**Verslag huishoudelijke elektrische installatie op laagspanning en zeer lage spanning****Algemeen:**

Referentie: 010-20260727-05	Datum controle: 27/07/2026
Keurder: 010

Eigenaar:	Onbekend	EAN-code:	541448820057447887
Adres installatie:	Steenweg op Zevendonk 53 bus 6, 2300 - Turnhout	Nummer teller(s):	1SAG1105204709
		Distributienetbeheerder installatie:	Fluvius
Datum uitvoering installatie:	☐ Vóór 01/10/1981 ☒ Tussen 01/10/1981 en 01/06/2020 ☐ Vanaf 01/06/2020		
Type:	☒ Wooneenheid ☐ Niet-huishoudelijk ☐ PV ☐ Batterij ☐ Laadpaal

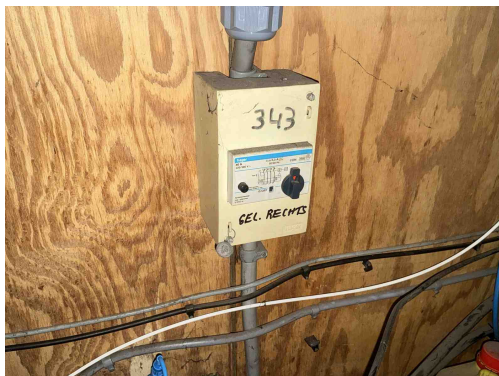
B29 - Het elektrisch verdeelbord in een huishoudelijke ruimte is niet voorzien van een deur (Boek1: 5.3.5.1).
Opmerking: Oa bord 2

B17 - De voedingsspanning is niet op elk bord vermeld (Boek 1: 3.1.3.3).
Opmerking: Oa bord 1 en 2

B18 - Het volgnummer is niet op elk bord vermeld (Boek 1: 3.1.3.3).
Opmerking: Oa bord 1 en 2

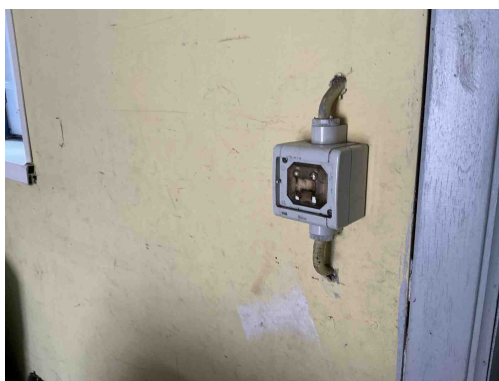
B06 - Het elektrisch verdeelbord heeft niet de minimale beschermingsgraad IPXX-B in een gewone ruimte (Boek 1: 4.2.2.3).
Opmerking: Oa bord 1 en 2

T09 - Bepaalde contactdozen en/of schakelaars zijn beschadigd (Boek 1: 1.4.1.3).
Opmerking: Oa garage

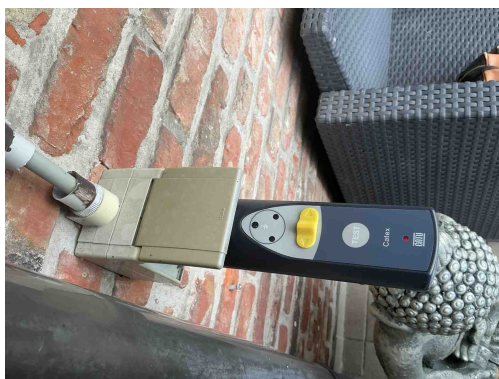
B17 - De voedingsspanning is niet op elk bord vermeld (Boek 1: 3.1.3.3).

Opmerking: Oa bord 1 en 2

B18 - Het volgnummer is niet op elk bord vermeld (Boek 1: 3.1.3.3).

Opmerking: Oa bord 1 en 2

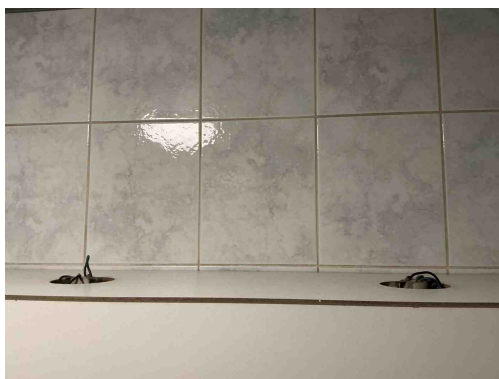
A16 - Er is geen continuïteit van de beschermingsgeleider van de contactdoos (Boek 1: 5.4.3.4).
Opmerking: Oa tuin en slaapkamer

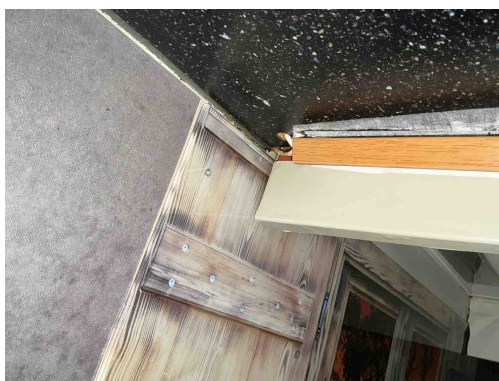
C21 - Het gebruik van geleiders van het type VOB, zonder bijkomende afscherming is niet toegestaan (Boek 1: 5.2.9.6).
Opmerking: Oa keuken en badkamer

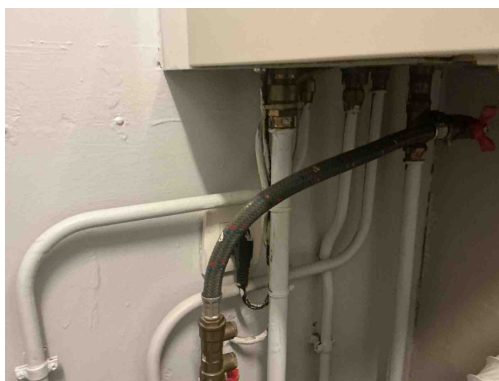
C21 - Het gebruik van geleiders van het type VOB, zonder bijkomende afscherming is niet toegestaan (Boek 1: 5.2.9.6).
Opmerking: Oa keuken en badkamer

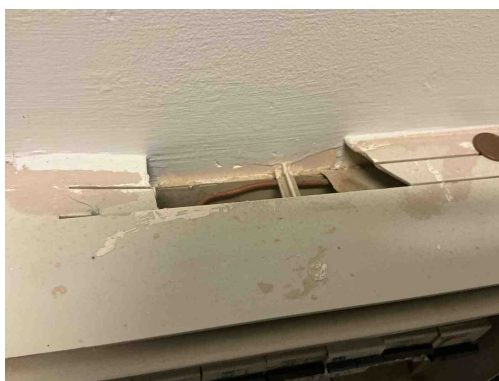
C24 - De afstand tussen de elektrische leiding(en) en niet elektrische leiding(en) is onvoldoende (Boek 1: 5.2.8).

Opmerking: Oa cv ketel

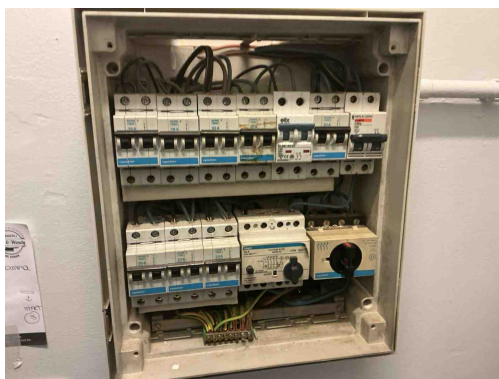
B06 - Het elektrisch verdeelbord heeft niet de minimale beschermingsgraad IPXX-B in een gewone ruimte (Boek 1: 4.2.2.3).

Opmerking: Oa bord 1 en 2

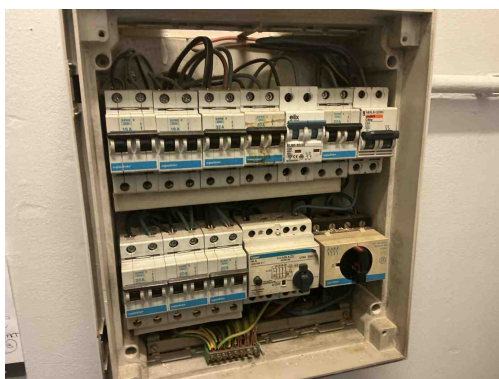
T21 - Het elektrisch materieel is niet geplaatst volgens de voorschriften van de fabrikant/ regels van goed vakmanschap . (Boek 1: 1.4.1.3)

Opmerking: Oa bord 1 vijzen van de ophanging van het bord zijn niet afgedekt
